RELAZIONE TECNICA

relativa agli aspetti geologici a supporto delle osservazioni del Comitato Proteggiamo il Caguenza/Zaščitimo Kragujnco, relativamente alla verifica di assoggettabilità alla procedura di VIA per il progetto di un impianto eolico, denominato "Pulfar", di potenza nominale pari a 28,8 MW integrato con un sistema di accumulo di potenza nominale pari a 20 MW da realizzarsi nei Comuni di Pulfero, Torreano, Cividale del Friuli, Moimacco e San Pietro al Natisone

Procedura SVA/SCR/2052

Figura 2: Ubicazione delle cavità tratte dal Catasto Speleologico Regionale (non in scala, si veda la scala grafica)

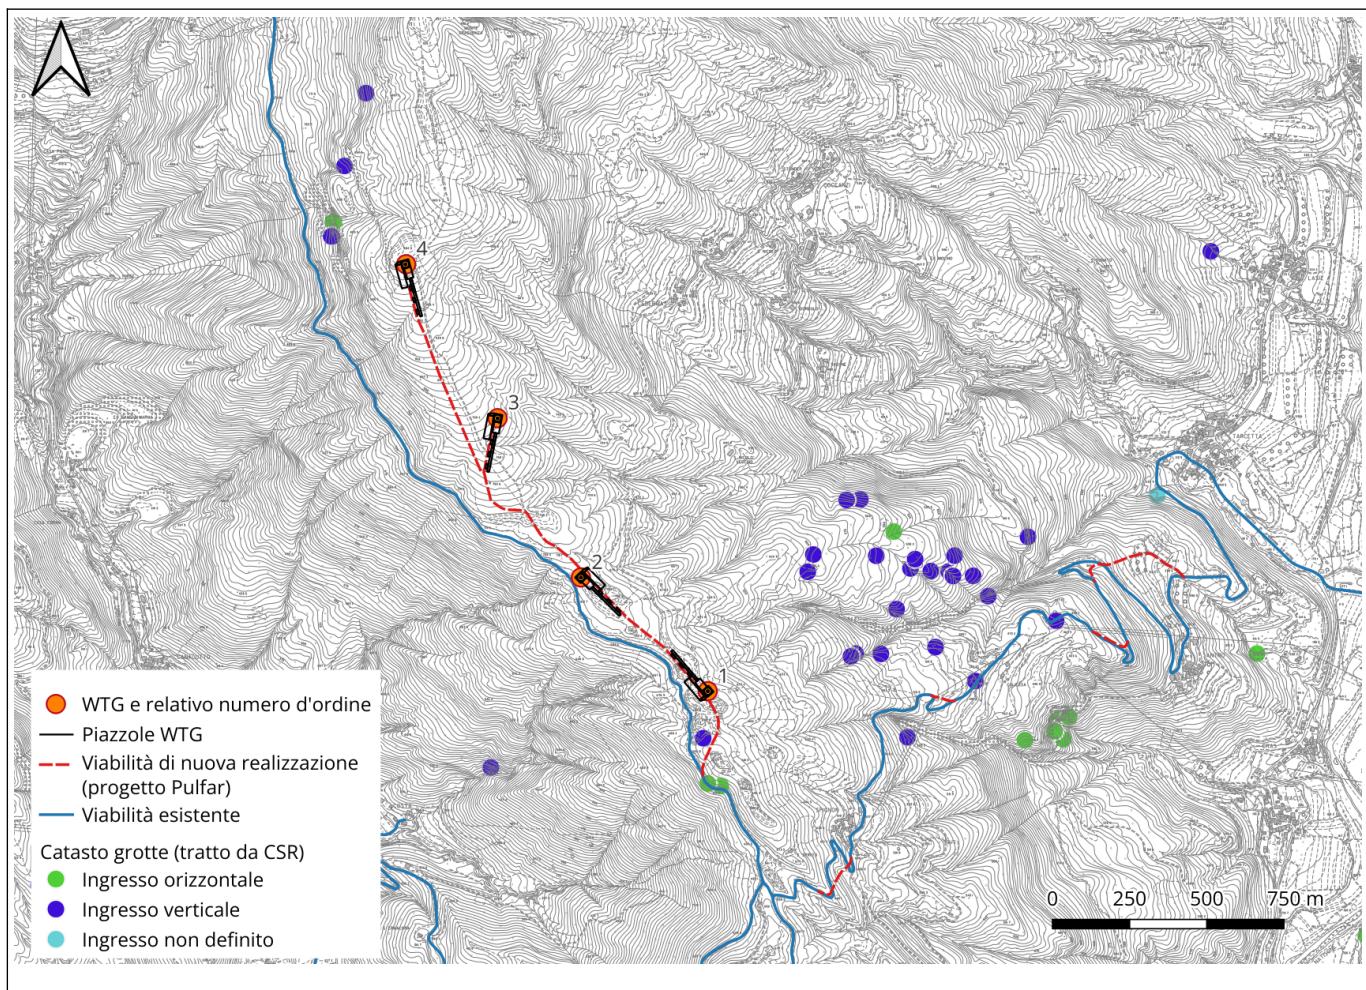
- ubicazione delle grotte in un intorno significativo dell'area di progetto (sono oltre 40 quelle censite nel CSR) (figura 2);
- definizione dei morfotipi epigei e ipogei;

- sviluppo ipogeo delle principali grotte, in particolare quella di San Giovanni d'Antro la cui articolazione planare è di circa 4 km in direzione NW (ovvero in allineamento con la dorsale del Monte Craguenza, sede dei quattro aerogeneratori);

- prossimità di cavità a sviluppo verticale in corrispondenza del WTG1 (Pozzo Prataiolo n. 6636 e Pozzo 1° a NW di Spignon n. 6967);
- presenza e ubicazione delle numerose sorgenti così come individuate nel CSR;

Figura 3: Ubicazione delle cavità tratte dal Catasto Speleologico Regionale con evidenza del Pozzo Meraldo, nuovo accesso alla Grotta di San Giovanni d'Antro (non in scala, si veda la scala grafica)

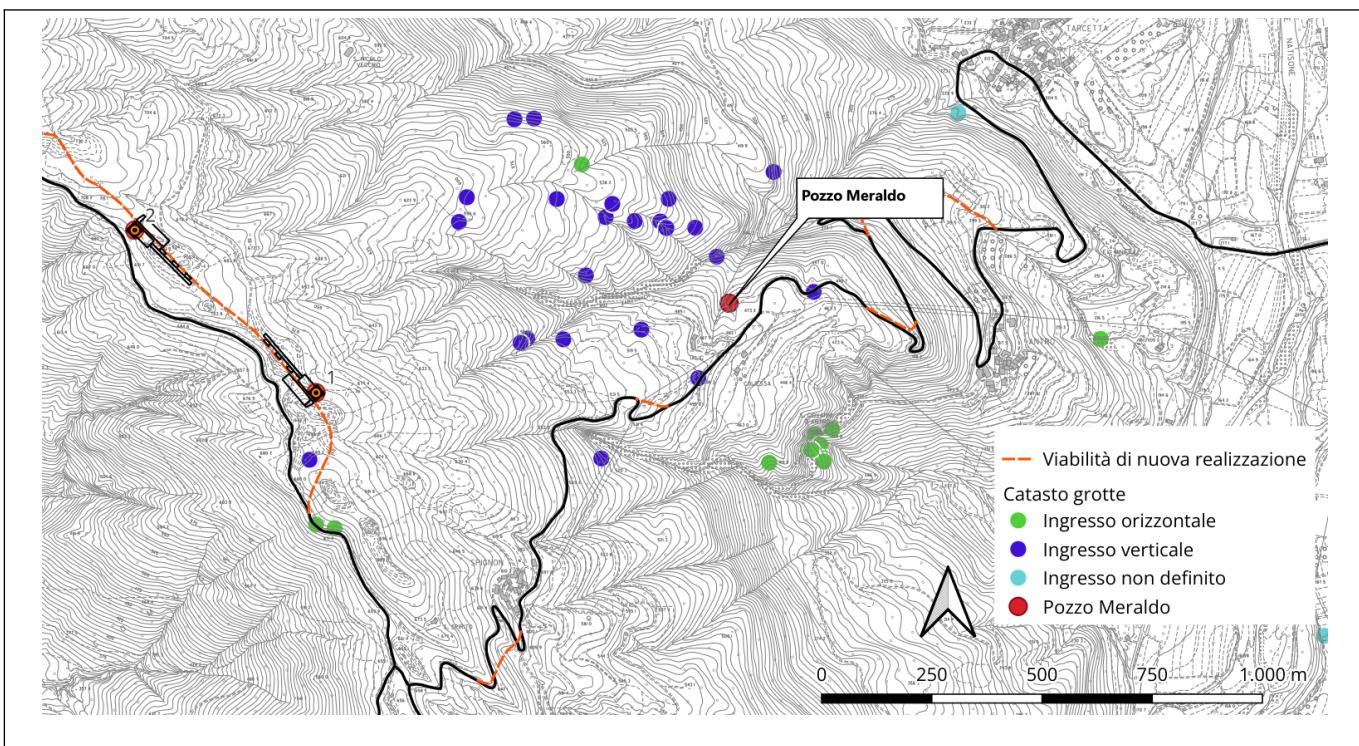
Vi è poi da segnalare che nel mese di febbraio 2024 un gruppo di speleologi del *Centro Speleologico Idrologico Friulano* (CSIF - <https://www.facebook.com/share/v/1EQZesjLLZ/>), coordinati da Franco Persello, ha raggiunto per via ipogea la Grotta di San Giovanni d'Antro a partire dal Pozzo Meraldo (numero 8714) il cui accesso è posto a NE di Ialig (quota 460 slm): il nuovo ingresso non solo conferma la fitta connessione del sistema ipogeo dell'area, ma anche la maggiore prossimità epigea del geosito al WTG 1 (figura 3).

Figura 4: Carta della permeabilità nei complessi fessurati e/o carsici, tratta dal Catasto Speleologico Regionale (non in scala, si veda la scala grafica). Non in legenda: con il tratto rosso le linee tettoniche, in celeste le principali sorgenti.

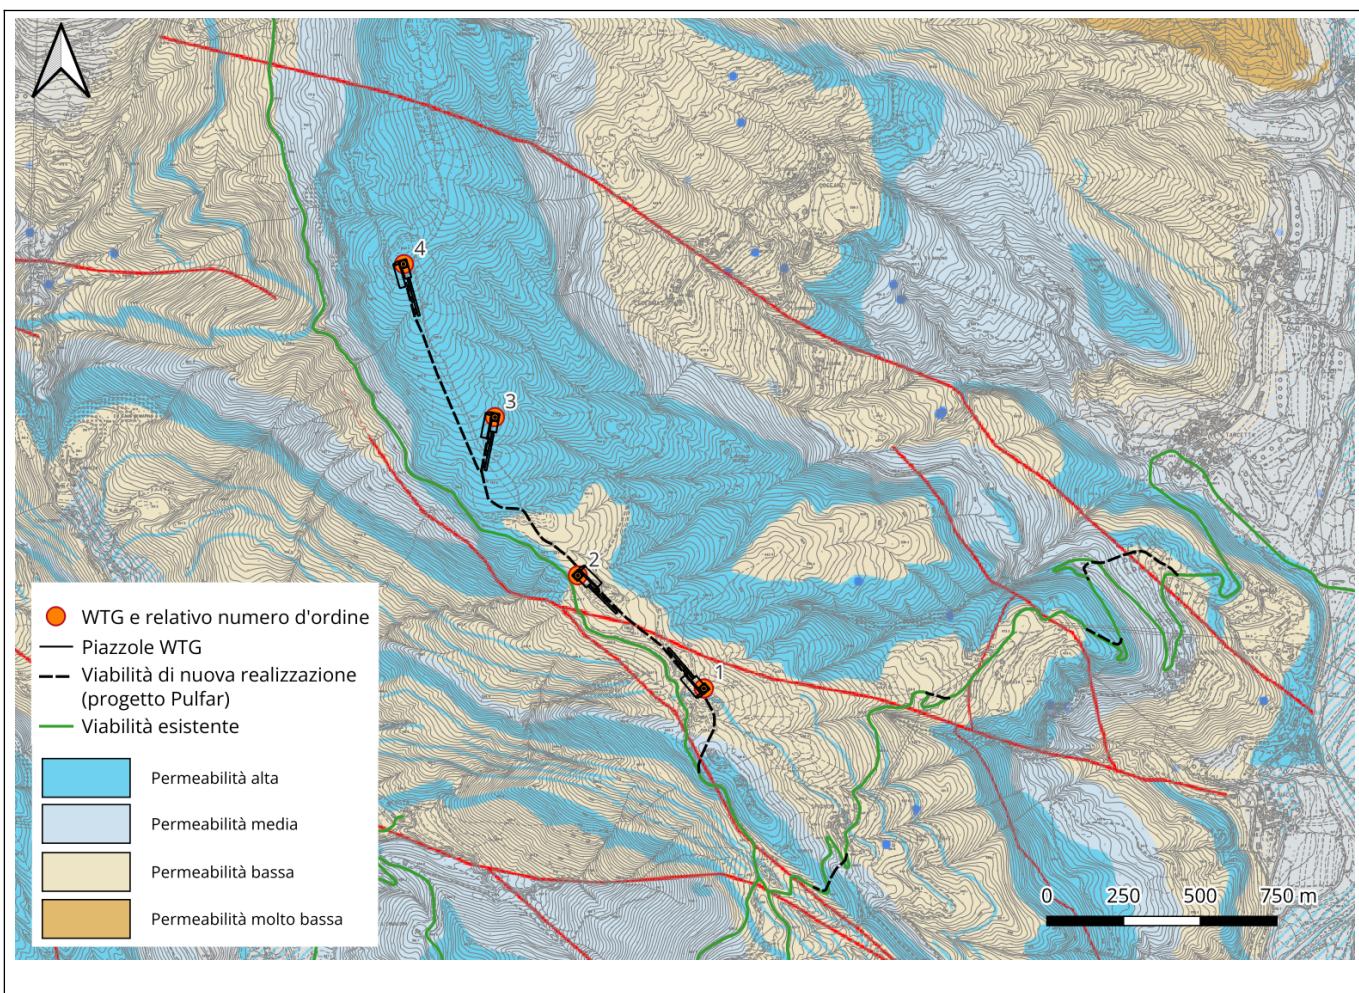
A tal proposito, si riporta in figura 4 la *carta della permeabilità nei complessi fessurati e/o carsici* (tratta da <https://catastogrotte.regionefvg.it/webgisacquiferi>), da cui si evince che l'area del Monte Craguenza è interessata da una permeabilità *alta*, a dimostrazione che l'ambiente subaereo e il sottosuolo, in questo contesto, risultano fortemente connessi; ciò confermato inoltre dalla circolazione d'aria rilevata in alcune cavità.

Più in generale, la figura 4 mette in luce la presenza di numerose sorgenti che interessano principalmente il fianco orientale del Monte Craguenza: rientrano, come visto in precedenza, in unità idrogeologiche definite da acquiferi con porosità legata a fenomeni di carsismo e fratturazione; le emergenze idriche si verificano in corrispondenza di bancate meno permeabili che si intercalano alle unità carsificabili dei principali megabanchi. In questo contesto si sviluppano sorgenti a carattere perenne, il cui sistema va costituire, assieme al ruscellamento superficiale (parzialmente assorbito dal sistema di cavità ipogee), la rete idrografica che alimenta, a fondo valle, il Fiume Natisone.

Figura 5: Porzione di sezione geologica centrata in corrispondenza dell'abitato di Lalig, tratta da Pini, G.A., Ponton, M., 2023. Carta geologica dei megabanchi del Bacino Giulio (flysch del Grivò e Maserolis). (Non in scala)

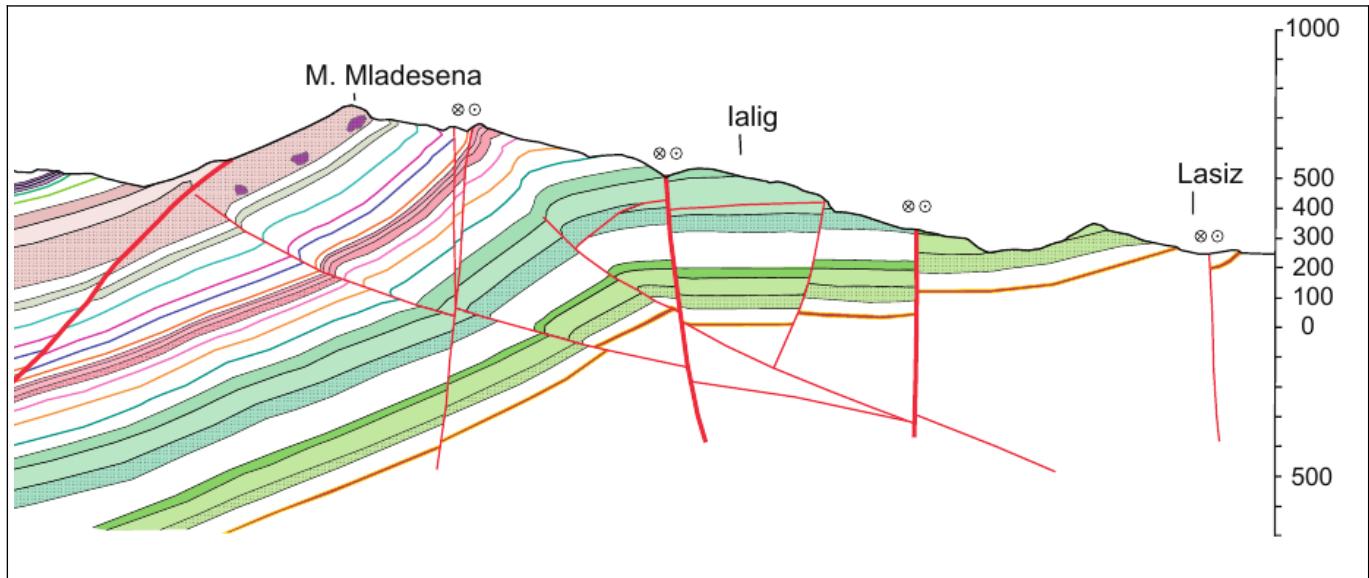
La porosità secondaria dell'ammasso roccioso è inoltre legata all'assetto tettonico dell'area in cui le principali linee di faglia mostrano un'inclinazione subverticale, rappresentando potenziali zone di assorbimento (figura 5).

Figura 6: Distribuzione delle zone di rispetto ai sensi del Piano regionale di tutela delle acque. (Non in scala, si veda la scala grafica).

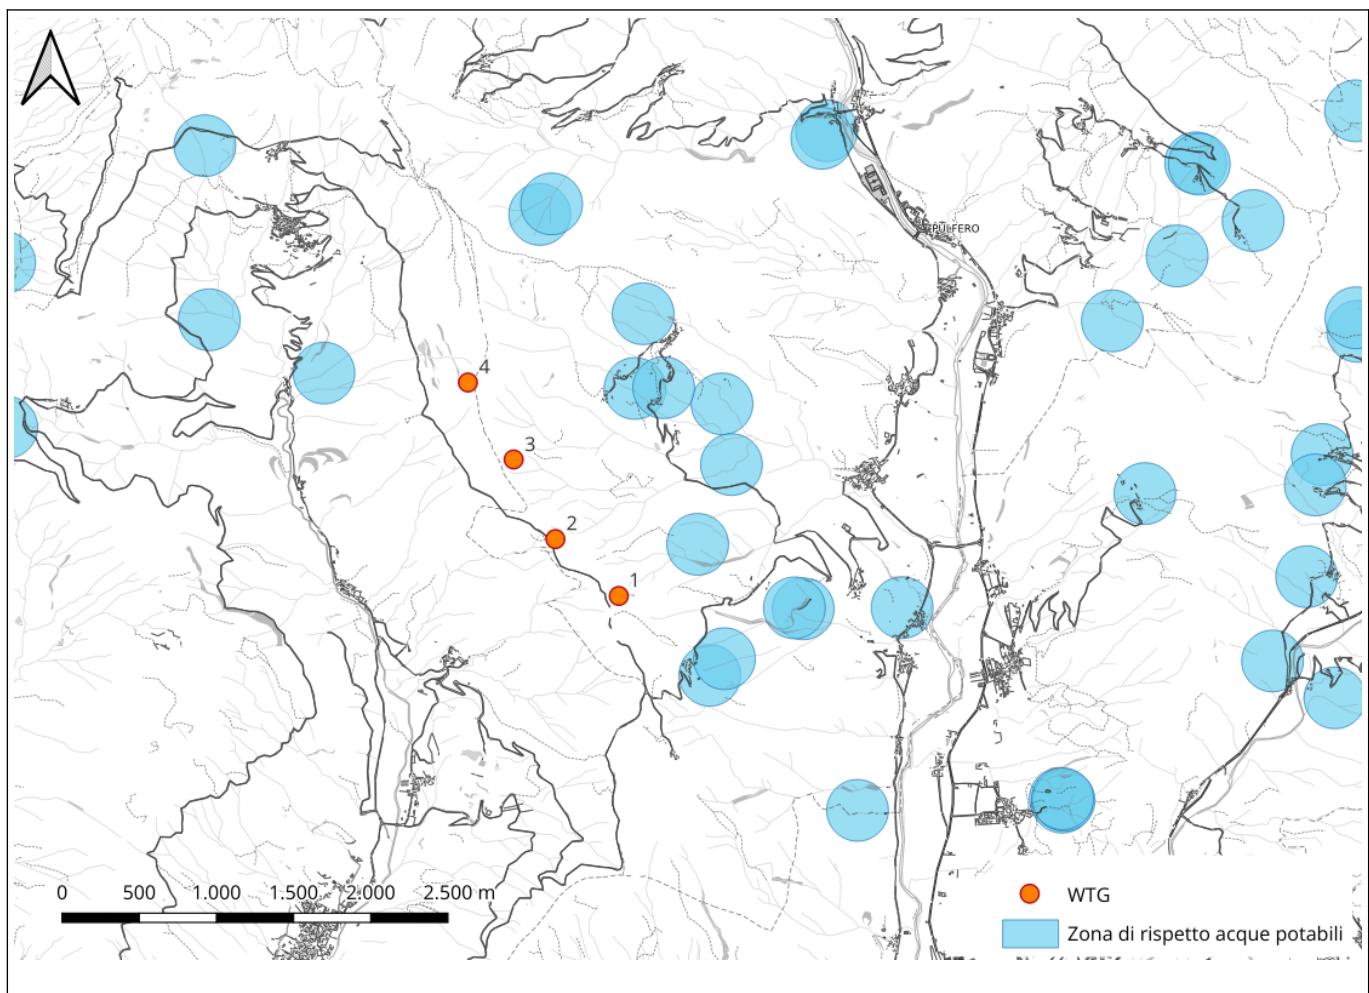
Parte delle sorgenti è utilizzata per l'approvvigionamento idrico-potabile: infatti esse risultano captate per usi civili e, come tali, tutelate ai sensi dell'Art. 5 comma 2 delle NTA del "Piano regionale di tutela delle acque - Delimitazione delle aree di salvaguardia delle acque destinate al consumo umano". Il Piano identifica le cosiddette "zone di rispetto", definite con una fascia di salvaguardia di 200 m: ai sensi dell'art. 94 del D.Lgs 152/2006 la "zona di rispetto è costituita dalla porzione di territorio circostante la zona di tutela assoluta da sottoporre a vincoli e destinazioni d'uso tali da tutelare qualitativamente e quantitativamente la risorsa idrica captata". La Regione FVG ne disciplina alcune attività, fra cui quelle viarie, come si vedrà nei prossimi paragrafi.

La figura 6 riporta la distribuzione delle zone di rispetto ai sensi del citato Piano e consente di avere un quadro d'insieme sul rilievo della risorsa.

Figura 7: Posizionamento di dettaglio del WTG 4 in relazione all'areale di pericolosità geologica P4 e indicazione degli sterri/riporti e tracce di sezioni topografiche. (Non in scala, si veda scala grafica).

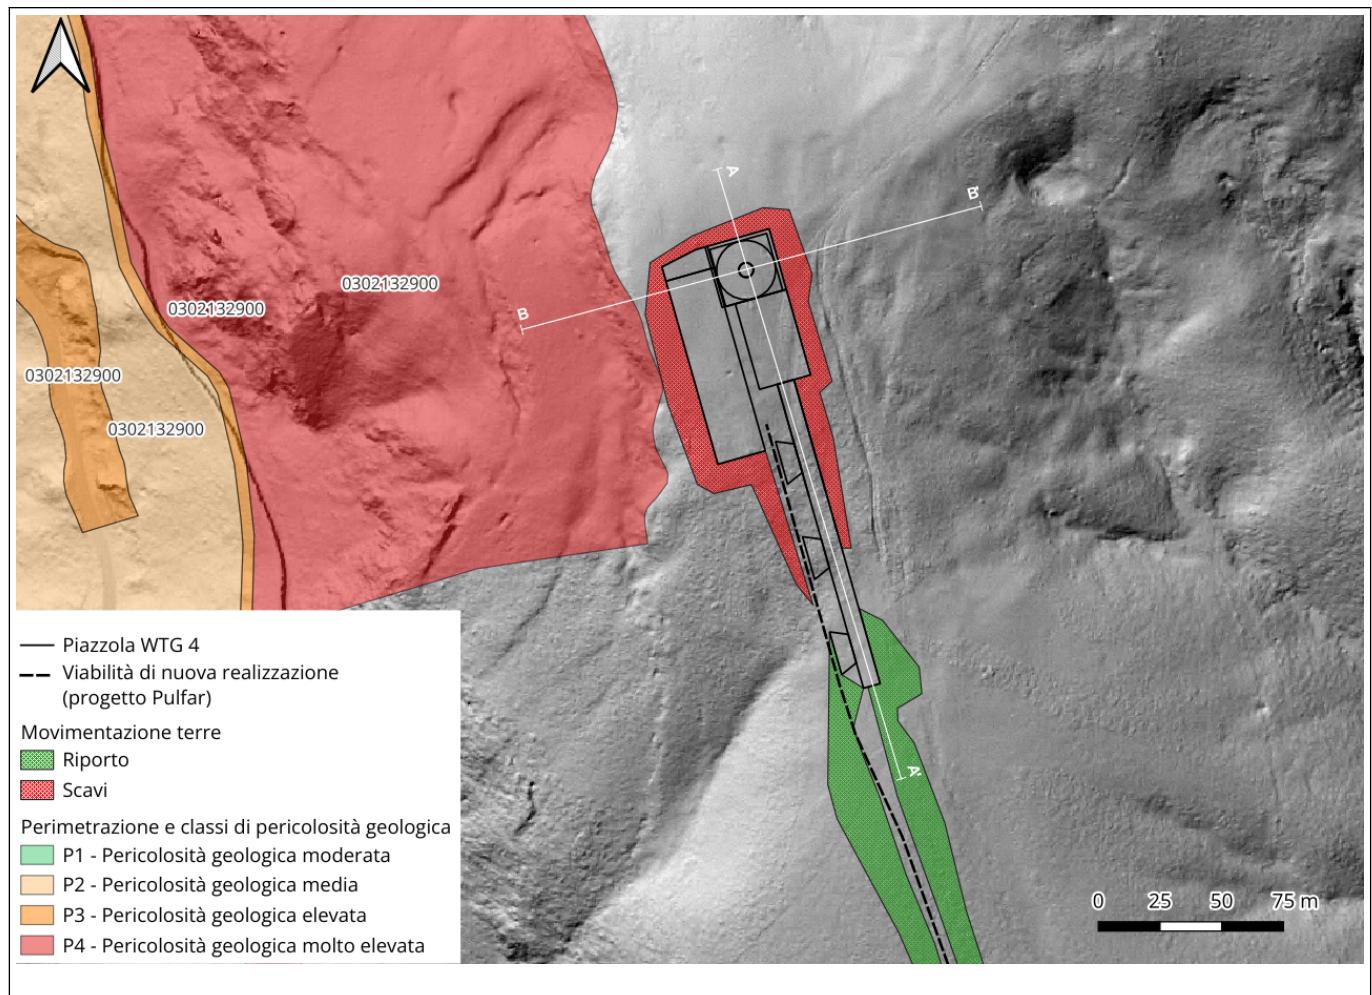
- come si evince dalla figura 18 di pag. 38, il WTG 4 (inteso come insieme delle aree di scavo, torre e piazzole) presumibilmente non produrrebbe una sovrapposizione topologica in termini strettamente cartografici, ma concretamente si collocherebbe a ridosso del coronamento della frana censita;
- la rappresentazione planimetrica non tiene poi conto del dislivello topografico fra il coronamento della frana e la quota di imposta del WTG 4.

In figura 7 si riporta il posizionamento di dettaglio del WTG 4, in relazione all'areale di pericolosità geologica P4, con indicazione degli sterri e riporti, nonché le tracce di sezioni topografiche, fra loro ortogonali, realizzate a partire dal modello digitale del terreno a 1 m.¹

- le modalità di escavazione con macchine operatrici di grosse dimensioni, il ricorso inevitabile all'uso del martellone e le dimensioni significative dei fronti di scavo, possono innescare rilevanti fenomeni gravitativi nell'area di cantiere e favorire l'attivazione dell'adiacente frana distinta da cinematismo per crolli e ribaltamenti diffusi;
- l'escavazione necessaria per raggiungere la quota di imposta della fondazione/piattaforma dell'aerogeneratore 4 prevede inevitabilmente anche il coinvolgimento della porzione di versante interessata dalla frana (si veda in particolare figura 9);
- l'indeterminatezza sulla scelta della tipologia fondazionale e delle sue dimensioni rappresenta, in questa fase, un ulteriore elemento di incertezza per l'interferenza che la posa delle fondazioni può causare sul fragile ambiente del sottosuolo;

- la messa in sicurezza dei fronti di scavo con opere di sostegno estremamente invasive, per dimensioni (almeno 100 m sulla scarpata occidentale) e tipologia, produce, anch'essa, un potenziale impatto estremamente gravoso;
- la natura carsica dell'area, oltre a rappresentare un elemento di vulnerabilità ambientale come sottolineato in precedenza, costituisce anche un'evidente criticità in termini geotecnici e statici per la potenziale presenza di cavità: non si possono pertanto escludere fenomeni di crollo e conseguenti instabilità delle opere;
- le pressioni esercitate al suolo dalle strutture in progetto in condizioni statiche, comprese fra 2 e 4 Kg/cm² (*C24FR001WP013T00 TIPOLOGICO PIAZZOLA DI MONTAGGIO AEROGENERATORI*), sono carichi rilevanti;
- gli stessi carichi posti alla sommità di un'area in frana costituiscono un elemento certamente destabilizzante.

Figura 8: Sezione topografica A-A' longitudinale relativa all'area di WTG 4 e inserimento dell'opera in progetto. (Non in scala, si veda scala grafica).

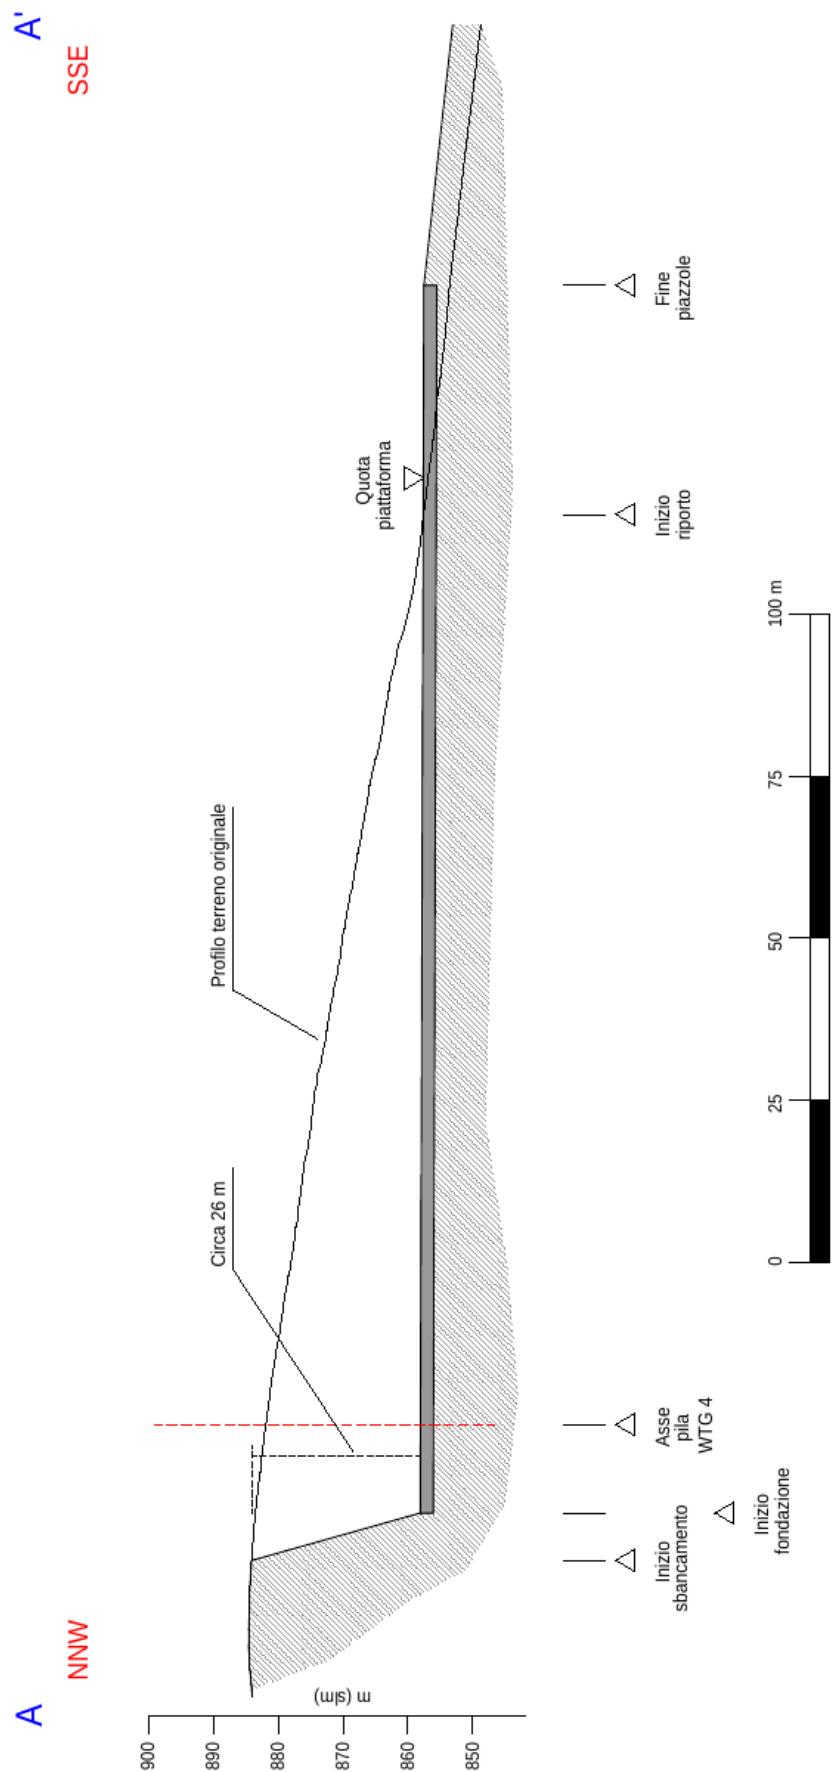
Le due sezioni, longitudinale A-A' e trasversale B-B' (si vedano figure 8 e 9), sono state realizzate dallo scrivente per meglio rappresentare le condizioni *ante e post operam*: esse riportano, pertanto, il profilo topografico originale, ricavato dal modello digitale, e l'inserimento del WTG 4.

Come evidente i fronti di scavo producono pareti con dislivello di quota superiore a 25 m (al netto di ulteriori approfondimenti legati agli scavi fondazionali, difficilmente quantificabili in questa fase), in prossimità di un pendio (fianco occidentale del Monte Craguenza) distinto da elevata acclività e interessato dal movimento franoso già citato.
